NUOVA LINEA AV/AC VENEZIA - TRIESTE
TRATTA RONCHI DEI LEGIONARI-TRIESTE

DOCUMENTO DI RISPOSTA ALLE RICHIESTE DEL MATTM
COMMISSIONE TECNICA VIA – VAS (prot. CTVA-2012-0003680 del 16/10/2012)

ALLEGATO ALLA RISPOSTA DEL QUESITO 30

Lago di Doberdò: livello giornaliero anni 1999 - 2012

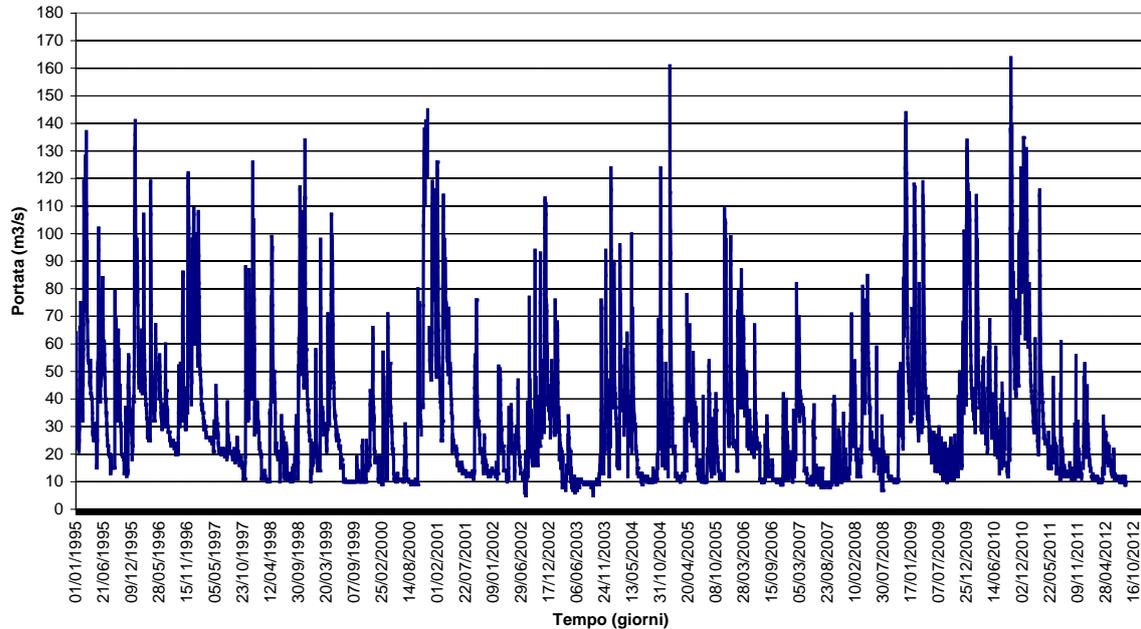
Riguardo ai problemi legati alle interferenze dello scavo delle gallerie con le risorse idriche sia sotterranee sia superficiali, con particolare riferimento ai pozzi e/o alle sorgenti potenzialmente impattabili ad uso idropotabile presenti nella fascia di territorio interessata, che possono subire isterilimento o diminuzione di portate per effetto dello scavo della galleria, si ritiene che il Proponente debba:

- a) *integrare la documentazione idrogeologica presentata con i risultati di una valutazione della probabilità di potenziale impatto che l'esecuzione delle opere potrebbero avere sulla risorsa idrica, sia sotterranea sia superficiale, specie per i pozzi e/o sorgenti utilizzati a scopo idropotabile; per la loro rappresentazione cartografica dovrà essere utilizzata una opportuna simbologia in funzione del grado di probabilità d'impatto. Si ritiene altresì opportuno che il Proponente riporti un'esposizione delle misure e dei possibili criteri d'intervento di mitigazione degli impatti sulla risorsa idrica, distinti in: soluzioni d'emergenza, soluzioni transitorie e soluzioni definitive.*

Per confronto con i livelli nei punti acqua sopra citati si possono consultare i vari idrogrammi riportati nella relazione di risposta al quesito n. 26. Di seguito, a titolo di esempio si riportano i diagrammi di livello e/o portata misurati rispettivamente presso il Lago di Doberdò (anni 1999 - 2012), posto 2 km a monte del tracciato all'altezza del km 10, e alle sorgenti delle foci del Timavo (anni 1995 - 2012).

Da quanto sopra esposto emerge che non si ravvisano situazioni di rischio di riduzioni di portata conseguenti allo scavo delle gallerie per i punti d'acqua ad uso idropotabile alimentati dalla falda carsica. Di conseguenza non si ritiene significativo procedere ad una classificazione del rischio di isterilimento dei punti d'acqua tramite l'utilizzo di indici quantitativi specifici (tipo metodi a matrice come il DHI- Drowdown Hazard Index).
